**DECRETA RESPUESTAS A PREGUNTAS DE LA
LICITACIÓN PÚBLICA "ADQUISICIÓN,
INSTALACIÓN Y HABILITACIÓN DE CONTAINER"
ID 584264-24-LE17, SEGÚN INDICA.**

DECRETO ALC. EXENTO N° 2788/2017

CESFAM JUAN ANTONIO RÍOS

PLANO:

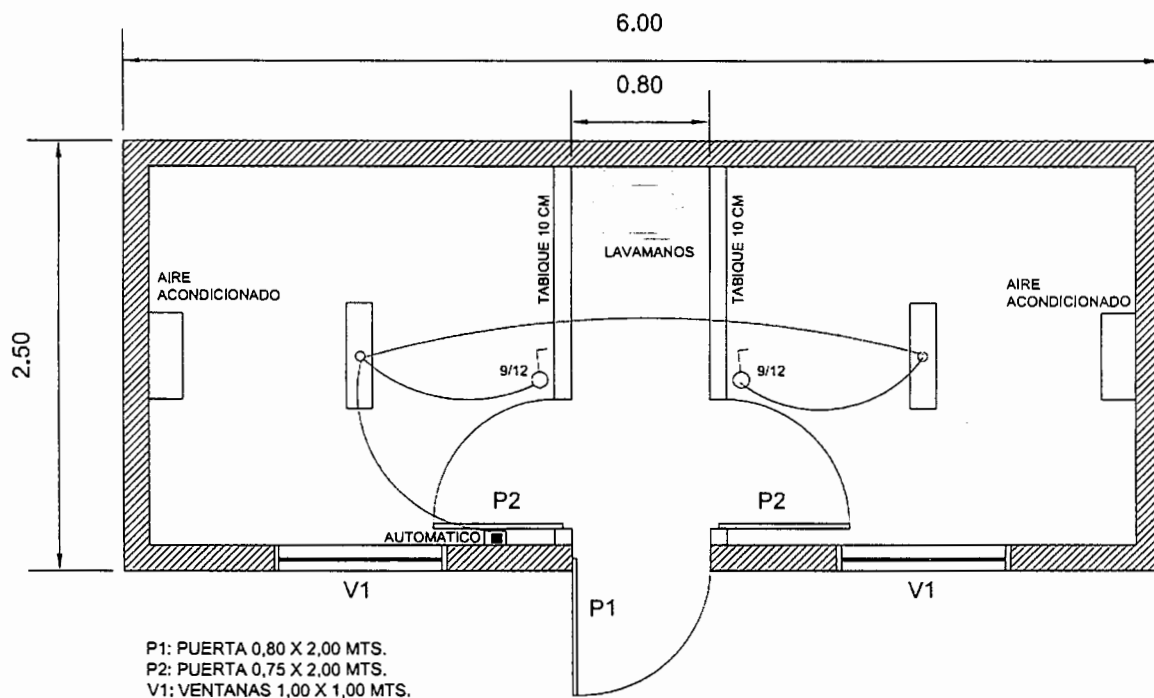
#	Tipo	Foro Preguntas y Respuestas
1	P	El tabique divisorio separa en forma independiente y total a cada box?
	R	Sí, el tabique divisorio separa en forma independiente y total a cada box.
2	P	Si el tabique divisorio separa a ambos box en forma total, deberían tener puertas independientes y también extractor de aire? o es tabique divisorio medio y deja que ambos box se puedan intercomunicar en el interior?
	R	El tabique divisorio debe separar a ambos boxes en forma total, debiendo tener puertas independientes y climatizador en cada box.
3	P	Se aceptara el armada del contenedor directamente en terreno? Esto debido a que no existe la posibilidad de no poder posicionarlo con pluma.
	R	Si se acepta el armado en terreno.
4	P	Favor de especificar a que se refiere extractor de aire.
	R	Se refiere a climatizador. (Aire acondicionado y calefacción).
5	P	Los Box no consideran climatización?
	R	Si considera climatización.

6	P	Favor de definir que tipo de materiales se utilizara en los muros internos, ya que existen variados tipos y calidad y de eso depende del valor final.
	R	Placa ranurada de madera. Tabique con un espesor de 10 cms. con aislación de fibra de vidrio.
7	P	Favor de especificar el tipo de aislación a utilizar en muros y techo de contenedor.
	R	Aislación de fibra de vidrio. Techo cielo americano.
8	P	Solicitan una pared divisoria, esta contemplara solo un vano sin puerta?
	R	Se requieren dos paneles divisorios, ambos con puerta interior de 0.75 cada una que abran hacia adentro y con cerradura y bisagras.

9	P	La pared divisoria es hasta la altura del cielo falso o tiene alguna altura determinada?
	R	Es una división desde del suelo al cielo falso.
10	P	Anexar plano o croquis. Confirmar, mejorar o modificar especificaciones técnicas. Slds
	R	Se adjunta en los anexos.
